DIRECTION DES ÉVALUATIONS ENVIRONNEMENTALES

**Rapport d'analyse environnementale
pour le volet 2 du projet d'évolution du réseau de transport
du nord-est de la région métropolitaine de Montréal
par Hydro-Québec**

Dossier 3211-11-100

Le 22 février 2012

FIGURE 4 : LE CHEMIN D'ACCÈS AU POSTE PIERRE-LE GARDEUR

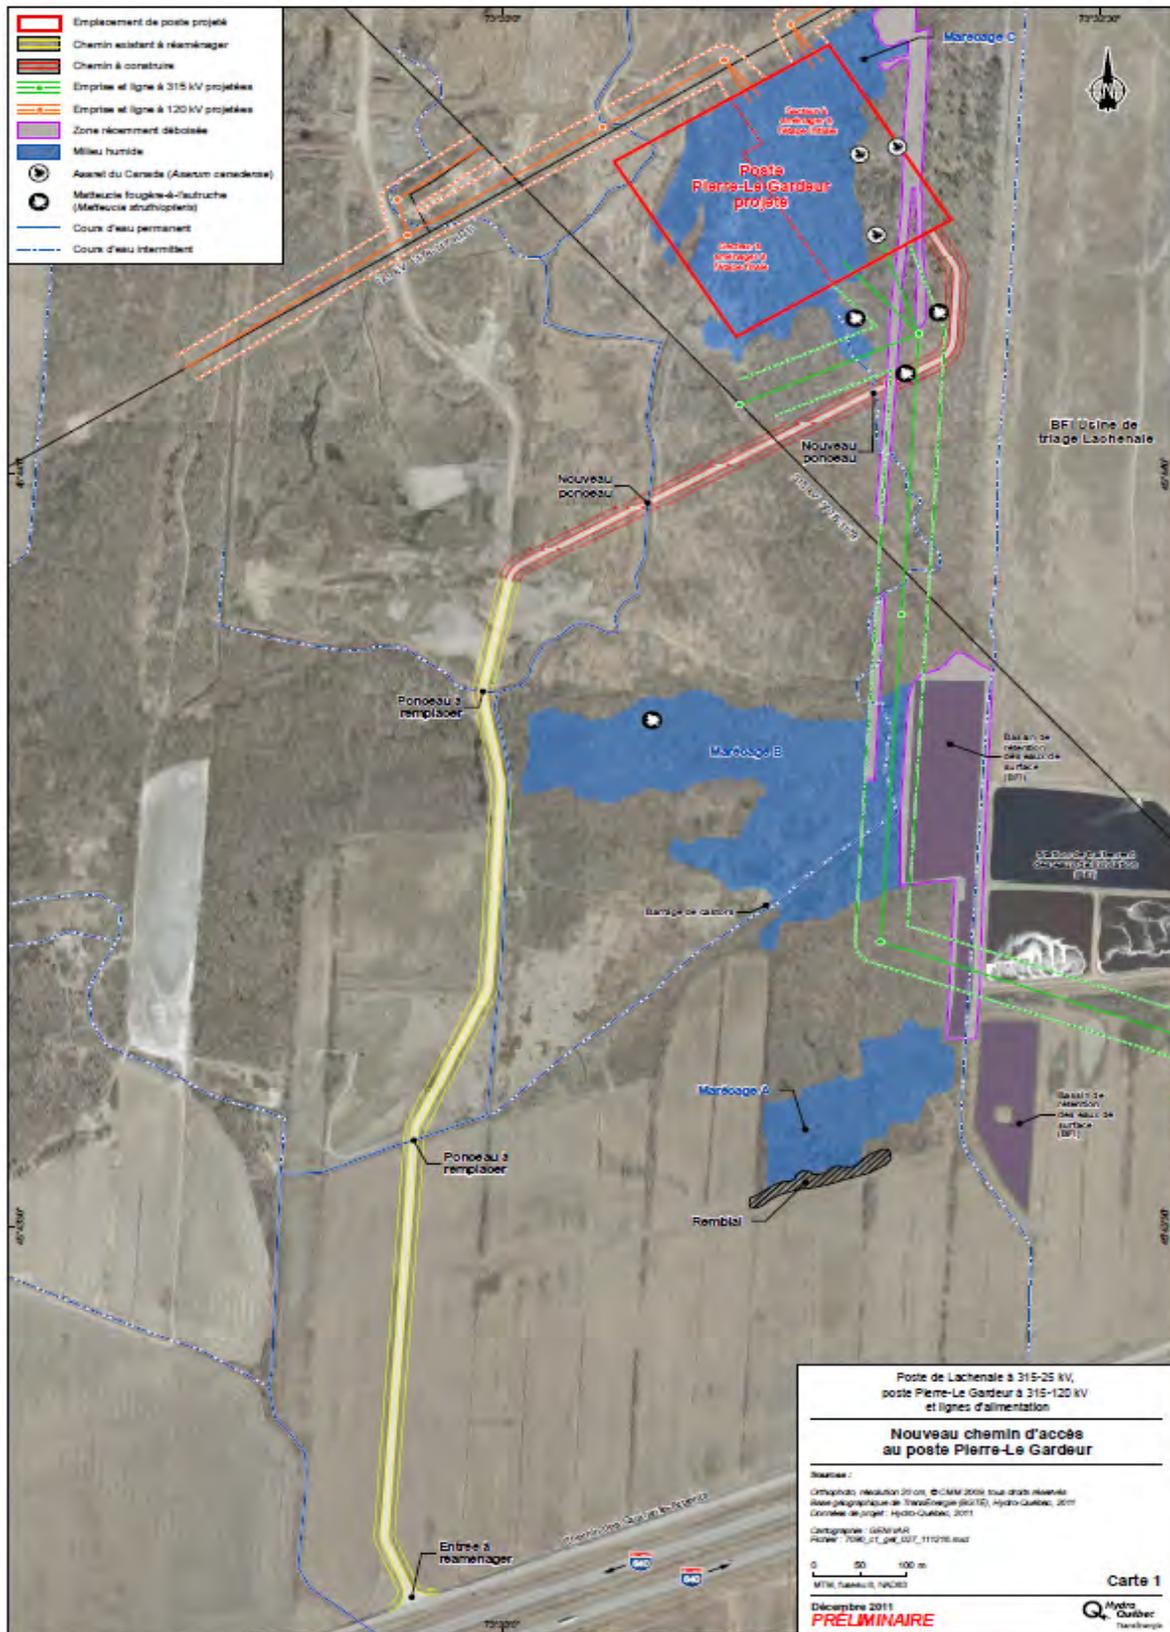
Par ailleurs, le projet incluait initialement un chemin d'accès d'une longueur de 1,5 km et d'une largeur de 12 à 20 m entre le poste Pierre-Le Gardeur et le chemin des Quarante-Arpens. Ce chemin était prévu en bordure ouest de l'emprise du tronçon de ligne à 315 kV à reconstruire entre le poste et l'autoroute 640. Le 16 décembre 2011, Hydro-Québec informait le MDDEP qu'en raison notamment de la présence de milieux humides et des préoccupations de la CPTAQ, l'accès au poste Pierre-Le Gardeur, tel que présenté dans l'étude d'impact sur l'environnement, a été modifié. Le nouvel accès se fera à partir du chemin des Quarante-Arpens en empruntant le chemin d'accès existant menant aux installations de la sablière Thouin. Une nouvelle section de chemin devra être construite sur une distance d'environ 730 m entre le chemin d'accès de la sablière Thouin et l'entrée au poste Pierre-Le Gardeur (figure 4).

FIGURE 7 : LES MILIEUX HUMIDES PRÉSENTS DANS LE SECTEUR D'IMPLANTATION DU POSTE DE LACHENAIE ET DU POSTE PIERRE-LE GARDEUR

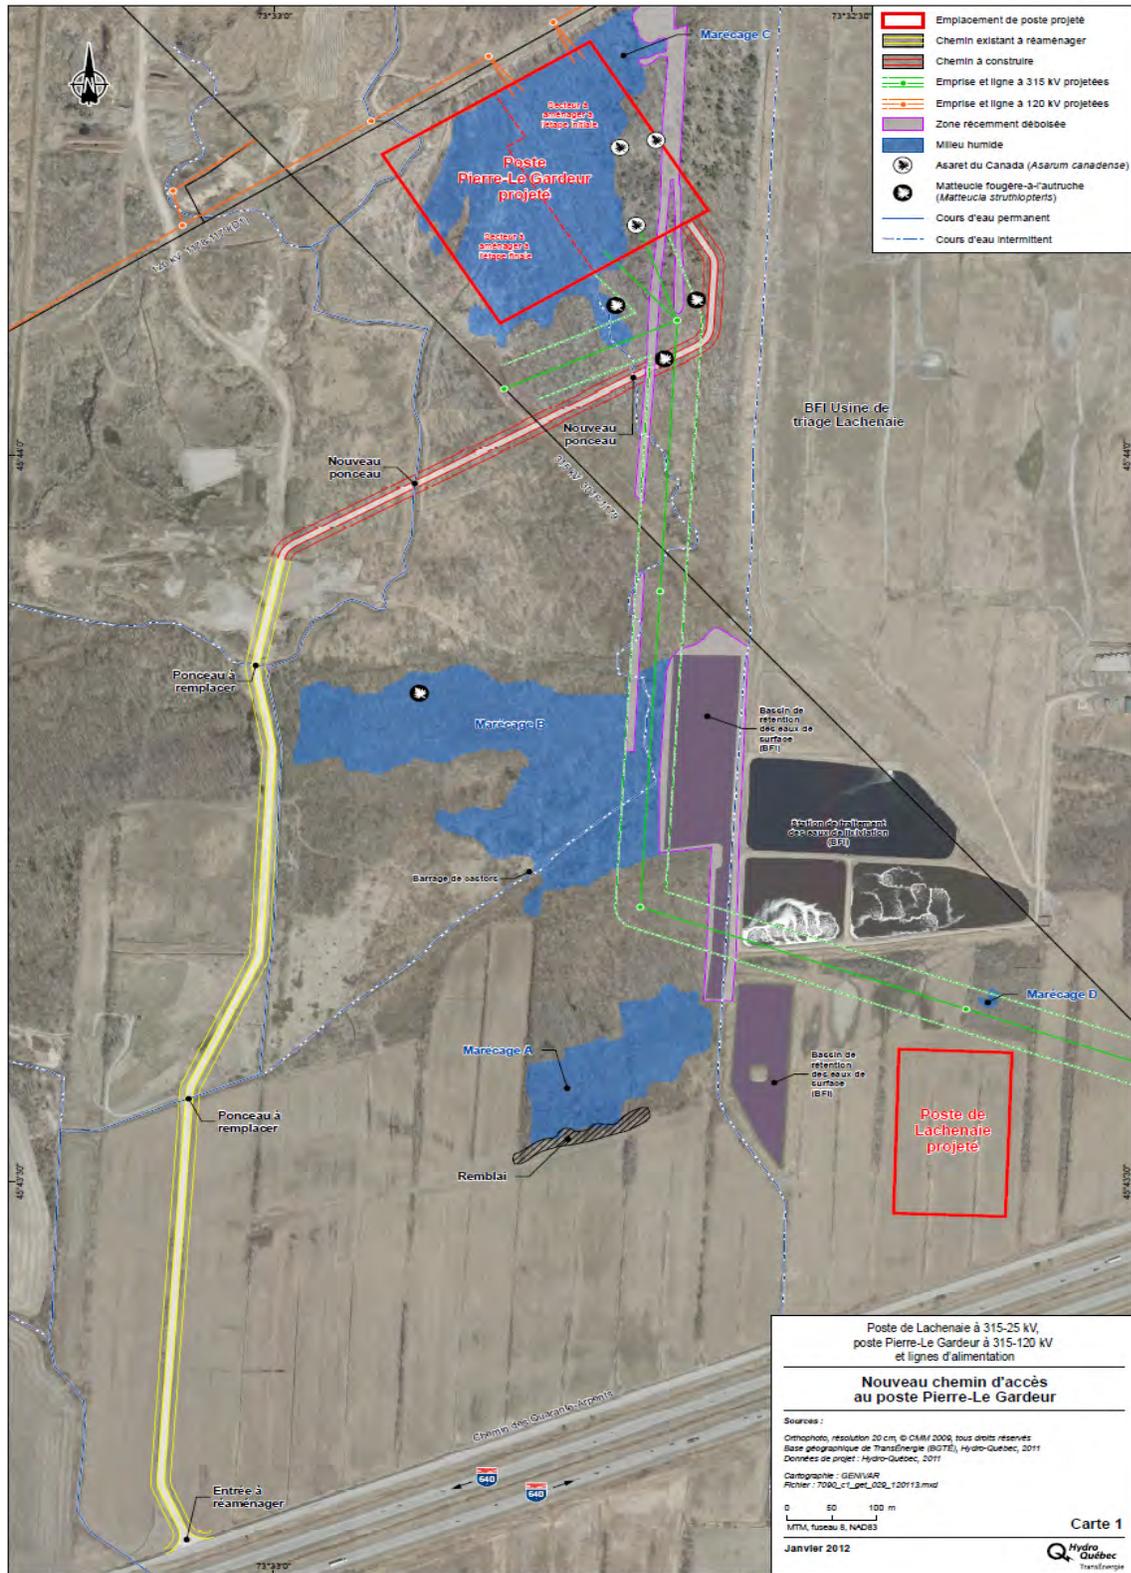
Des visites terrain effectuées par l'initiateur au courant de l'année 2011 ont révélé la présence de quatre milieux humides dans le secteur d'implantation du poste de Lachenaie et du poste Pierre-Le Gardeur (figure 7). Dans l'étude d'impact, seulement deux des quatre avaient été identifiés.

Initialement, les marécages A et B étaient traversés par le chemin d'accès au poste Pierre-Le Gardeur. La modification du tracé du chemin d'accès réduit les impacts prévus puisqu'il ne traverse plus aucun de ces milieux.

L'emprise de la ligne à 315 kV empiètera sur 0,45 ha du marécage B, 0,13 ha du marécage C et 0,04 ha du marécage D. Aucun pylône ne sera implanté dans ces milieux. Cette emprise nécessitera le déboisement sous la ligne des arbres qui ne sont pas compatibles avec le réseau. Afin d'atténuer les impacts, un mode de déboisement B sera appliqué. Ce dernier consiste en une coupe exclusivement manuelle des arbres. Les arbustes et les broussailles de moins de 2,5 m de hauteur à maturité sont conservés.

À l'étape initiale de construction, le poste Pierre-Le Gardeur empièterait sur 2,55 ha du milieu humide C. Des préoccupations ont été soulevées par des spécialistes du MDDEP et du ministère des Ressources naturelles et de la Faune (MRNF) dans le cadre de l'analyse environnementale quant aux impacts appréhendés du projet sur ces milieux humides, particulièrement pour le marécage arborescent C. En effet, ce milieu humide est situé à la tête du bassin versant du ruisseau Saint-Charles, un écosystème prioritaire dans la région de Lanaudière.

Nous sommes d'avis que, pour le marécage C, Hydro-Québec doit présenter un plan de minimisation des impacts répondant aux étapes de conception, de réalisation et d'exploitation. Elle doit assurer le lien hydrologique de surface entre les marécages B et C. Elle doit également assurer le drainage des eaux du poste Pierre-Le Gardeur vers le marécage B. Le plan de minimisation des impacts devra favoriser, notamment le rétablissement rapide de la végétation riveraine des cours d'eau et la minimisation des surfaces imperméables.

Les pertes résiduelles jugées inévitables devront être compensées en respectant un ratio de compensation proportionnel ou supérieur à la valeur écologique du milieu humide détruit ou perturbé. Les mesures de compensation doivent permettre de maintenir ou d'améliorer le potentiel écologique des milieux humides présents dans le sud de la région de Lanaudière. Les mesures de compensation devront tenir compte de la perte de superficie boisée en visant le reboisement d'une superficie équivalente à celle perdue.

Hydro-Québec devra bonifier son évaluation de la valeur écologique du marécage C en tenant compte des différentes dimensions du guide d'élaboration d'un plan de conservation des milieux humides du MDDEP.

Le plan de minimisation des impacts et le programme de compensation devront être élaborés en collaboration avec le MDDEP et le MRNF. Ils devront être déposés au MDDEP dans un délai de deux ans suivant la délivrance de l'autorisation gouvernementale.
